島根原子力発電所 2号炉 審査資料	
資料番号	EP-061 改 64(説 4)
提出年月日	令和 2 年 10 月 9 日

島根原子力発電所 2号炉 可搬型重大事故等対処設備保管場所 及びアクセスルートについて

令和 2 年 10 月
中国電力株式会社

11. 審査会合での指摘事項に対する回答

表1 地中埋設構造物の浮き上がり対策（案）

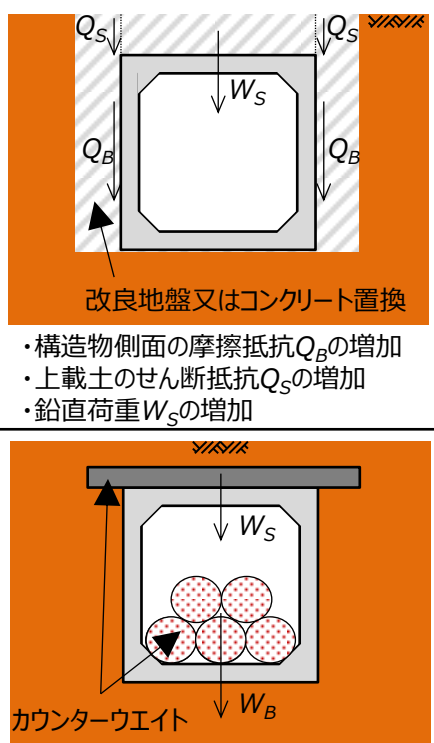
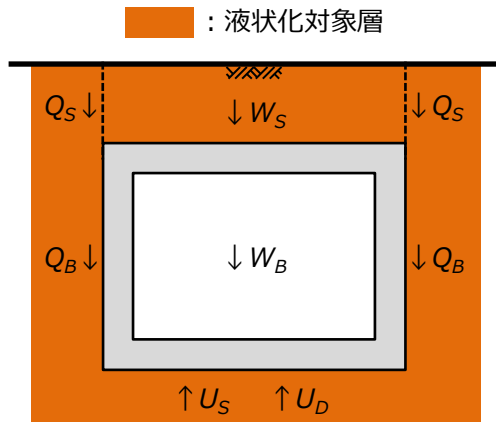
地中埋設構造物の液状化に伴う浮き上がりの評価結果について、浮き上がりを防止するための対策及び設計方法を詳細に説明すること。

浮き上がりが想定される地中埋設構造物については、表1のとおり、揚圧力(U_S, U_D)に対する浮き上がり抵抗力(W_S, W_B, Q_S, Q_B)の不足分を補うため、構造物周辺の地盤改良やコンクリート置換、又はカウンターウェイトを設置する対策を実施する方針とする。

$$y_i(U_S + U_D) / (W_S + W_B + 2Q_S + 2Q_B) \leq 1.0$$

図3 影響評価方法選定フロー

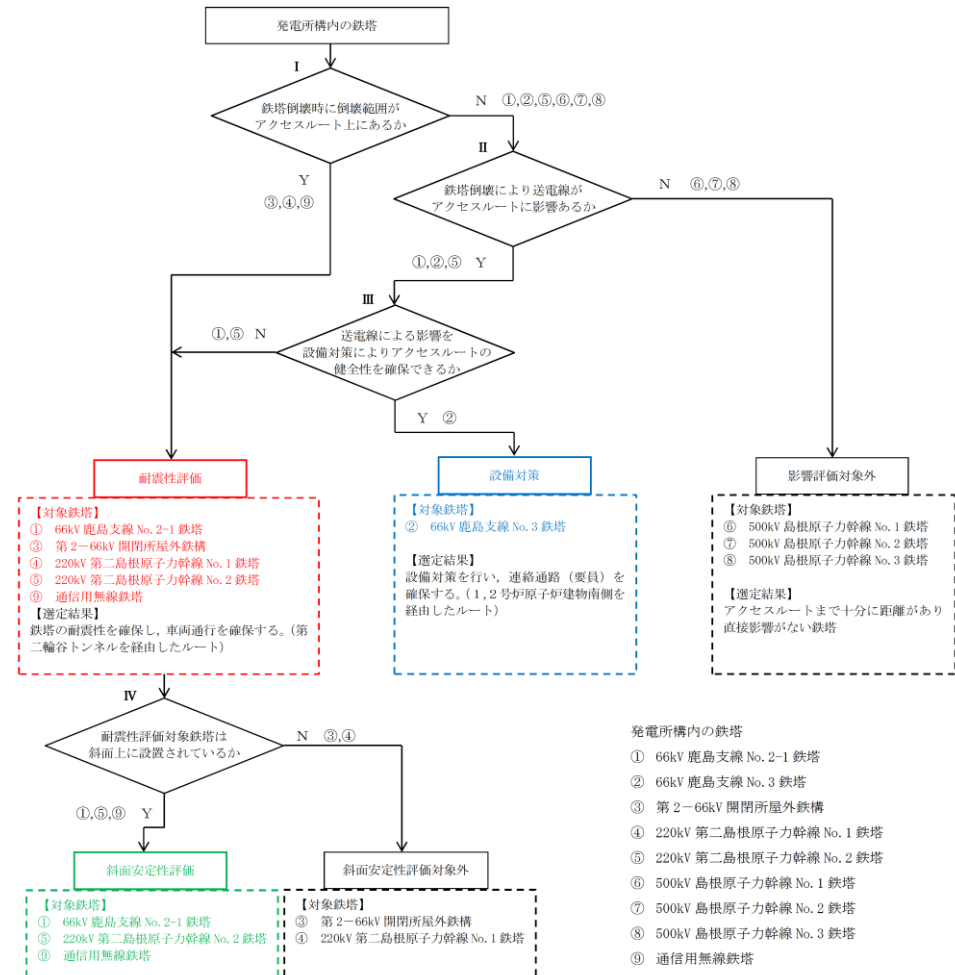
敷地内の鉄塔について、耐震評価の流れや考え方を詳細に説明すること。その際、各鉄塔の種別、系統、構造形状、地盤構造、支持地盤の概要を示した上で、どのような損傷モードを考え評価しているかを説明すること。

- I 鉄塔の倒壊範囲がアクセスルートに影響があるかを確認する。
- II 鉄塔倒壊による送電線落下によりアクセスルートに影響あるかを確認する。
- III 送電線落下によるアクセスルートへの影響を設備対策により対処できるかを確認する。

図1 海を水源とした対応手順 概略図

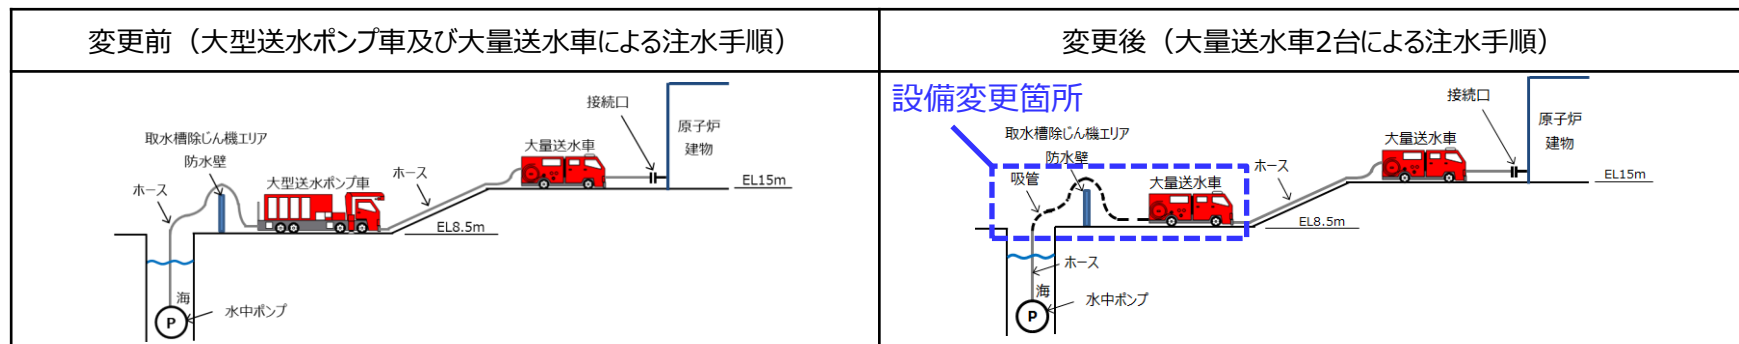
■ 指摘事項（第861回審査会合（令和2年5月18日））
海を水源とした場合の注水について、所要時間を短縮する取り組みについて、実績を含めて説明すること。

海を水源とした炉注水等の手順について、作業時間を短縮する取り組みとして以下を実施した（図1参照）。

- 従来の海水取水用の大型送水ポンプ車は、海水を取水するための水中ポンプが大きく、運搬・設置作業に時間を要するため、作業時間の短縮が見込める大量送水車を使用する。
- 大量送水車を使用して海水取水にあたって、基準津波による引き波時において海水面が低下すると、水中ポンプの揚程が不足し海水取水できなくおそれがあったため、ホースの一部を吸管に変更し、ポンプの吸引力を利用することで、揚程を確保する。
